Brandschutztechnische Stellungnahme zur Ausstellungsplanung im 1. und 2. Obergeschoss (Daueraus- stellung) des Leibniz-Zentrums für Archäologie

Auftrag Nr. 45-12

Stand: September 2024

Abbildung 2: Ausstellungsplanung 2.OG RAA-Architekten; Blaeueintragungen GBIC

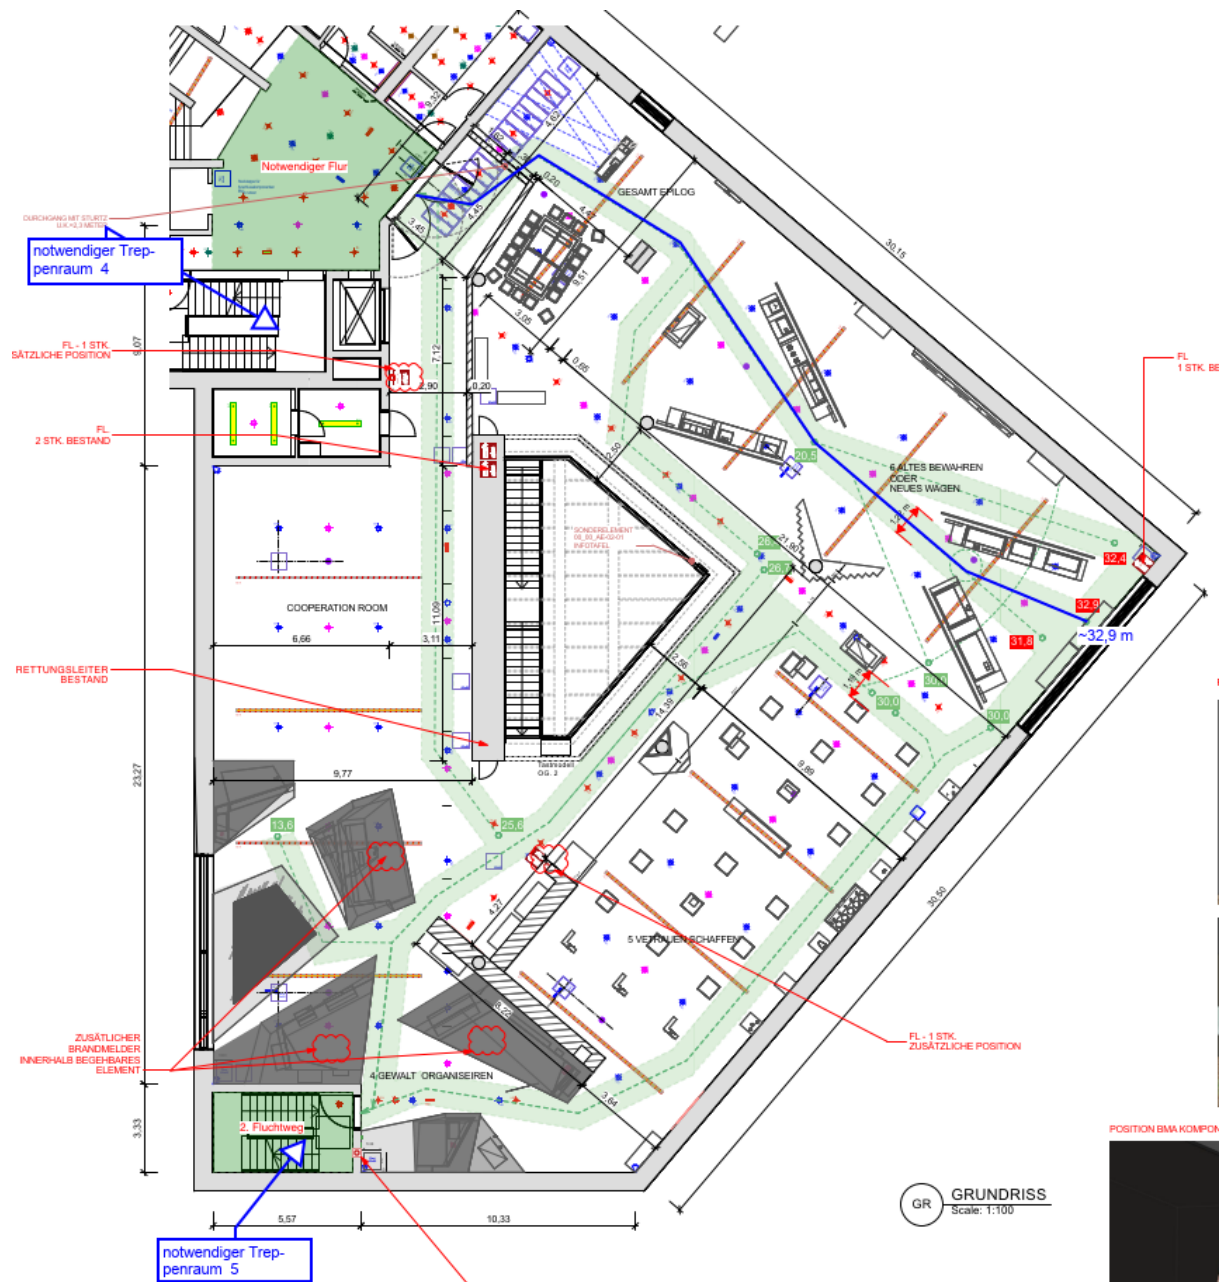
Im vorliegenden Fall beträgt die maximale Entfernung bis zum Ausgang

- im 1. OG – 35 m (+5 m)
- im 2. OG - 32,9 m (+2,9 m).

Im Weiteren beträgt die Länge bis zum Treppenraum ca. 5 m im 1. OG und 9,5 m im 2. OG (<30 m).

von § 7 Abs. 1 VStättVO festgestellt. Nach Auffassung des Unterzeichners kann der Abweichung hier zugestimmt werden, da

- im 1. OG ein zum Hauptgang zusätzlicher paralleler Rettungsweg durch die Ausstellungsbereiche (querend) erstellt wird, der die ursprüngliche längere Rettungsweglänge auf maximal 35 m verkürzt, so dass insgesamt in beiden Räumen nur eine Überschreitung von knapp 16% bzw. 10 % vorliegt,

Der zum Hauptgang parallele Rettungsweg im 1. OG darf durch lang nachleuchtende Sicherheitszeichen als Rettungsweg gekennzeichnet werden. Die Hauptgänge sind mit hinterleuchteten Sicherheitszeichen zu kennzeichnen.

Es wird als notwendig angesehen, dass die Hauptgänge eine lichte Breite von 1,2 m aufweisen.
